RELATÓRIO DE FISCALIZAÇÃO

1 – Nº de Relatório (RF CAENE): P_075_24	2 – Data da Fiscalização: 12/07/2024 e 13/08/2024	3 – Concessionária Fiscalizada: CEG
4 – Endereço: Rua Intendente Cunha Menezes	5 – Bairro(s): Méier	6 – Município/UF: Rio de Janeiro/RJ

Número do Projeto: RJ-MEI-53216/2023	Tipo de obra: Renovação	Interna	Externa	X
Status: Em andamento	Data de início: 10/06/2024	Conclusão: 28/08/2024	Extensão projetada: 300 m	Total realizado: 239,06 m

Foto 7: correção da recomposição enviada pelo gestor da obra.

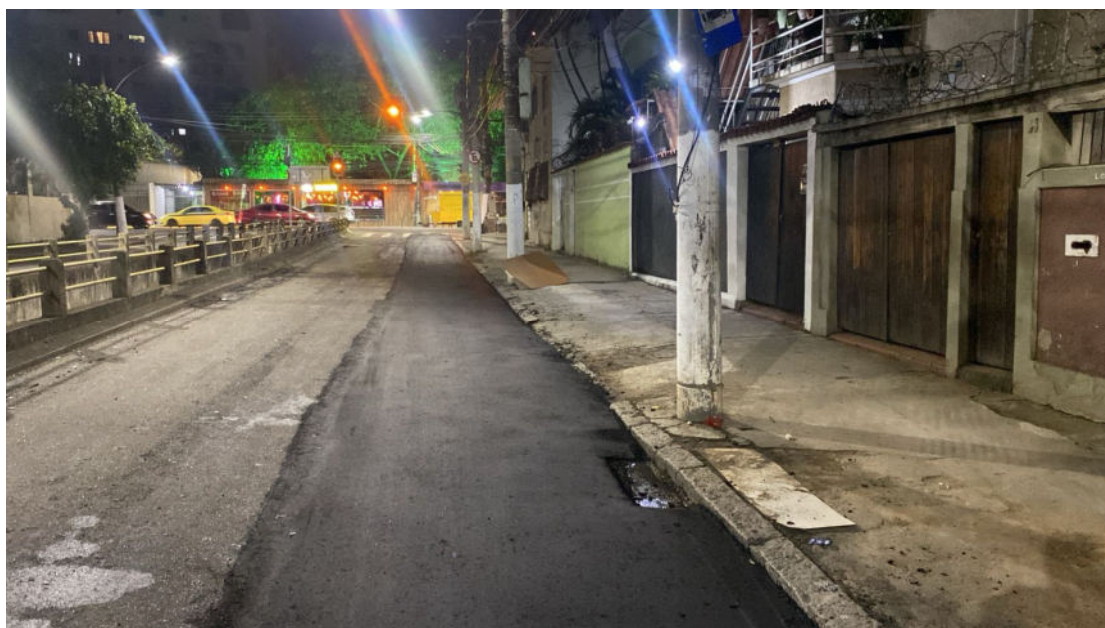
Durante a fiscalização, foi constatado que o trecho de recomposição do asfalto na Rua Intendente Cunha Menezes, entre as ruas Dias da Cruz e Bueno de Paiva, possuía desníveis, ondulações e rachaduras (fotos 4 e 5). Em virtude disso, foi solicitada a correção da recomposição nesse percurso, a qual foi realizada e a comprovação fotográfica enviada (fotos 6 e 7), posteriormente, pelo gestor da obra. Entretanto, para uma melhor apuração das correções executadas, foi necessária uma nova vistoria. Diante dessa nova visita, no dia 13/08/2024, entendemos que a recomposição atendeu ao requisitado (fotos 8 e 9).

Foi constatado que o trecho de recomposição do asfalto na Rua Intendente Cunha Menezes, entre as ruas Dias da Cruz e Bueno de Paiva, possuía desníveis, ondulações e rachaduras. A correção da recomposição nesse percurso foi realizada, comprovada pelas fotos enviadas pelo gestor e por meio de nova vistoria realizada no dia 13/08/2024, conforme descrito no item 11.
